ADDENDA # 4

LE BUT DE CET ADDENDA EST D'APPORTER UNE MISE À JOUR AUX PLANS ET DEVIS À LA SECTION 06 10 00.01 - OUVRAGES EN BOIS TRAITÉ (1) ET DE RÉPONDRE À DES QUESTIONS POSÉES PAR DES SOUMISSONNAIRES (2).

2. QUESTIONS ET RÉPONSES TECHNIQUES N° 3

COUPE SECTION 35
 13|13

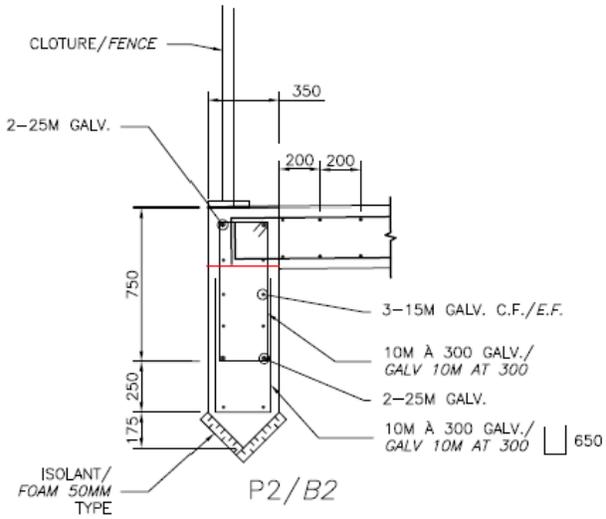
Question 4 : Sur les coupes 35, 36, 38 et 39, du plan 013, serait-il acceptable de terminer le bas de la poutre horizontalement à la place de la solution triangulaire présentée?

Question 5 : Sur ces même coupes, serait-il acceptable d'effectuer un joint de construction tel que montré en croquis (ligne en rouge)?

Réponse : La forme triangulaire est obligatoire.

Réponse : Le joint de construction n'est pas acceptable.
